Cet addenda no.2. inclut les précisions, informations additionnelles en **architecture et ingénierie**.
This addendum includes clarifications and additional information in **architecture and engineering**.

**FORMULE DE PRIX
 Bâtiment Mistagance A
 Secteur St-Mathieu-du-Parc – Parc National de la Mauricie**

**RECONSTRUCTION – BÂTIMENT A
CAMPING MISTAGANCE
PARC NATIONAL DE LA MAURICIE**

Nom du projet – Project name :	Reconstruction bloc sanitaire A – Camping Mistagance / Reconstruction facility A
Nom du client / Client name :	Parcs Canada / Parks Canada
N° de projet / Project N° :	F1521153
Date : 2016-10-03

Feuille/sheet S304 – Fixation typique des contreplaqués des murs / Typical fixation of wall plywood :

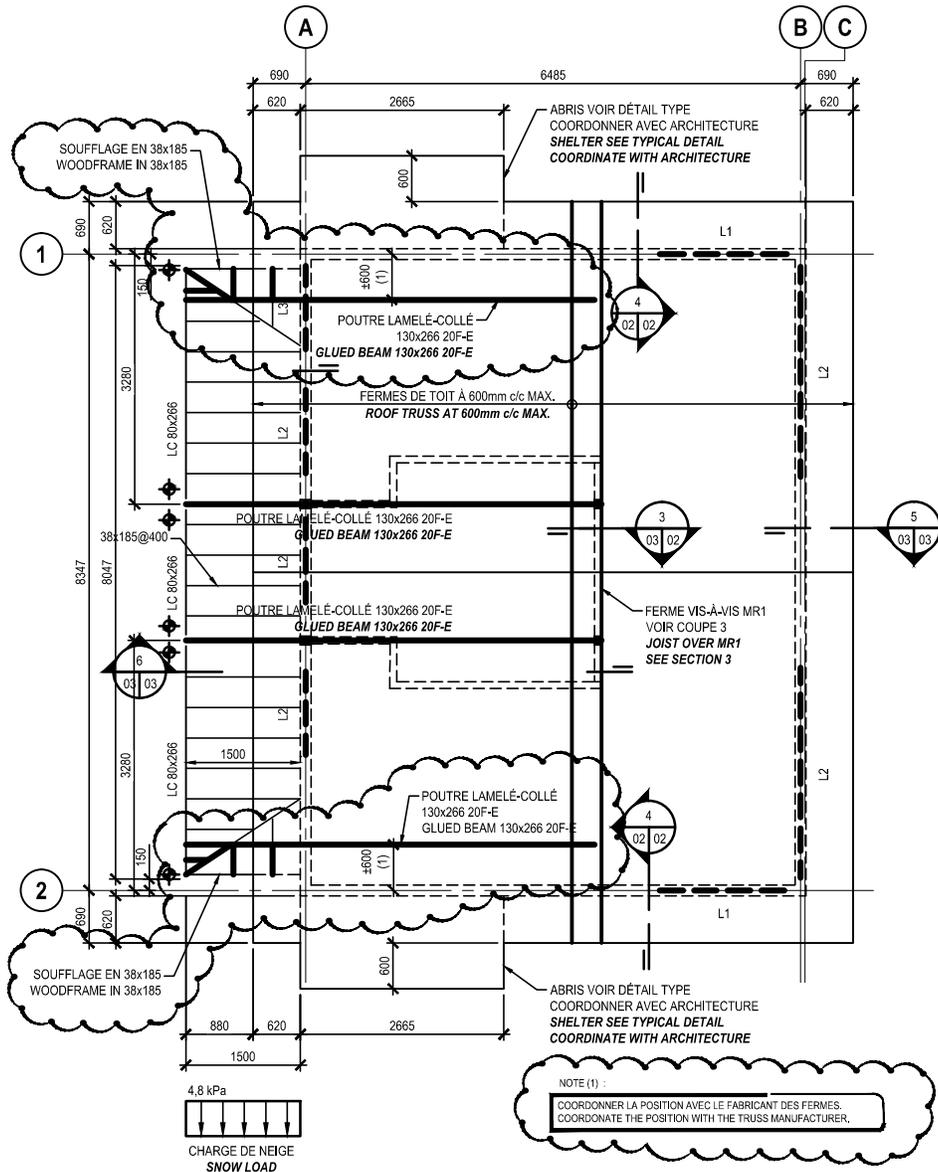
- L'épaisseur du contreplaqué devrait se lire 12.5mm. / The thickness of the plywood should read 12.5mm.
